Informations techniques

Chargeurs frontaux de Stoll

Base Control difficile à actionner

TI-2.3-09-01_FR

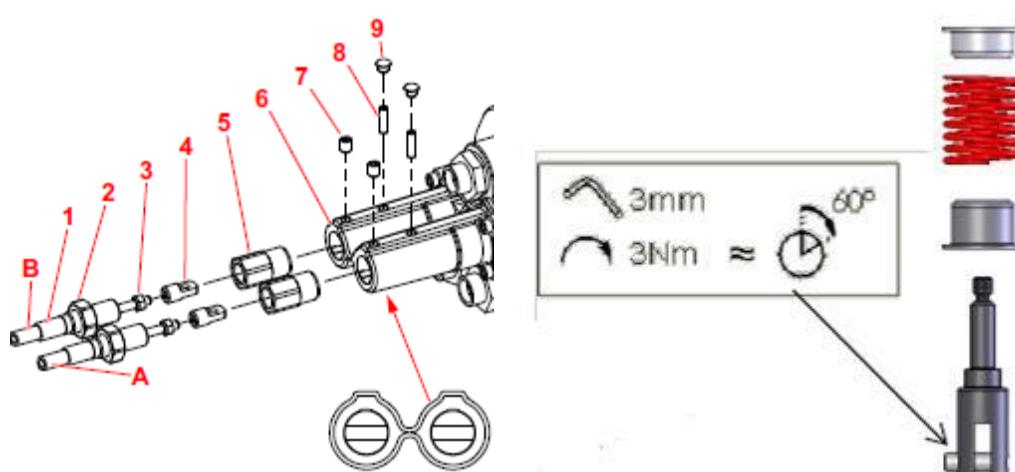
Symptôme : Levier de commande difficile à actionner

Cause possible : Problème au niveau de la vis de fixation du câble Bowden sur le clapet hydraulique Hydac

Sur le système Base Control de Stoll, il se peut que le clapet hydraulique fabriqué par Hydac et actionné par le câble Bowden soit difficile à actionner si la vis de fixation (8) du câble Bowden n'a pas été installée correctement.

Cette situation s'explique par le fait que la vis sans tête (8) risque de déformer la fourche ou, pire encore, la casser si le couple de serrage est trop élevé.

Pour l'opérateur, une fourche déformée a le même effet qu'un piston de vanne coincé. La rupture d'une fourche présente également le même effet ou peut entraîner une situation dans laquelle le levier ne peut plus être manipulé ou ne peut l'être qu'en exerçant une très grande force.

Cela peut également provoquer une torsion du piston de la vanne étant donné que la vis sans tête sert également d'axe de guidage. Si la fourche est endommagée, elle doit être remplacée.

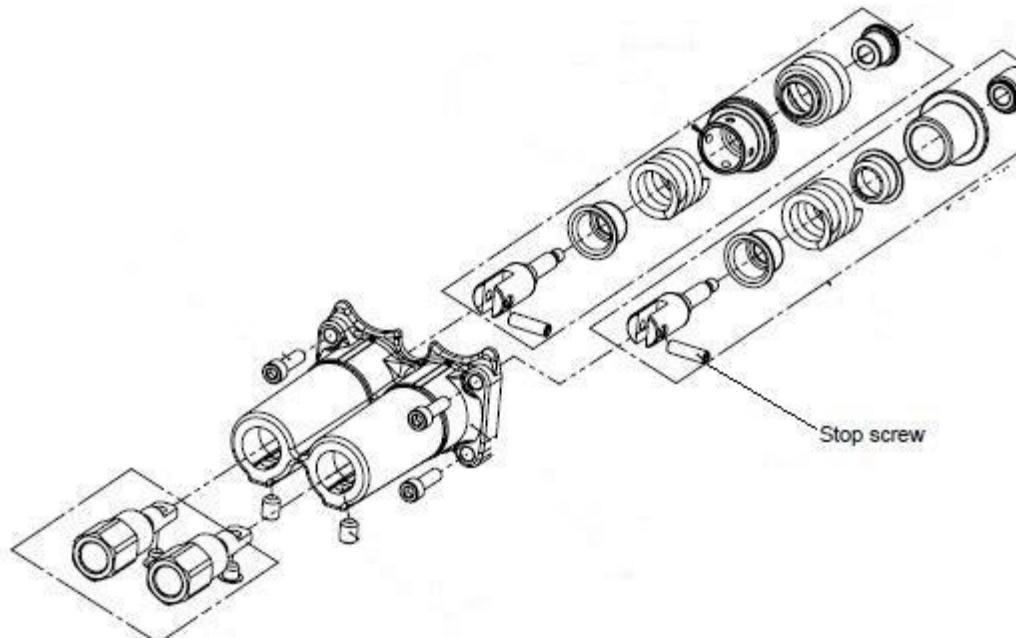
Le processus de montage correct est le suivant :

- Placer le levier de commande en position médiane
 - Dévisser légèrement les vis sans tête (7, 8)
 - Visser l'adaptateur (4) sur le câble Bowden et sécuriser avec le contre-écrou (3)
 - Visser la douille d'adaptation (5)
 - Insérer le câble Bowden sur la soupape (6) et le fixer avec la vis sans tête (8) (**couple de serrage maximal de 3 Nm**)
 - Visser la douille d'adaptation (5) contre la coque (6) et la sécuriser avec la vis sans tête (7)
 - Sécuriser le câble Bowden avec le contre-écrou (2) pour éviter toute torsion de la gaine du câble Bowden
 - Enfoncer le bouchon (9)
- Après le montage des deux câbles Bowden et l'installation de la soupape sur le support :
- Vérifier si le câble Bowden peut être actionné correctement et qu'il est possible d'effectuer une opération d'abaissement dans les deux directions en même temps
 - Corriger le réglage, si nécessaire!
